Referente: **Reposta à Informação nº 070/2022 quanto ao Parecer de projeto arquitetônico e complementares do Pronto Atendimento Municipal.**

Referente: Reposta à **Informação nº 070/2022 quanto ao Parecer de projeto arquitetônico e complementares do Pronto Atendimento Municipal.**

## JUSTIFICATIVA DE PROJETO

Figura 1: Ponto de climatização adicionado na sala indicada.

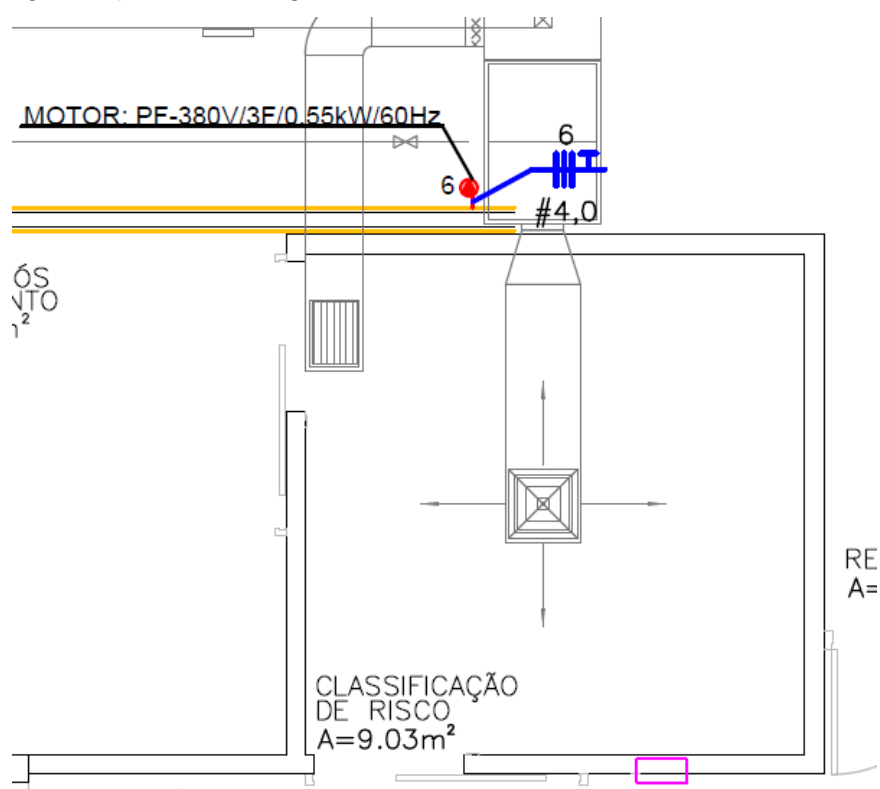
#### 2. Inserir ponto para ar-condicionado na sala de classificação de risco;

Resposta: Foi inserido ponto elétrico para climatização na sala de classificação de riscos e adicionado sua carga no quadro de cargas.
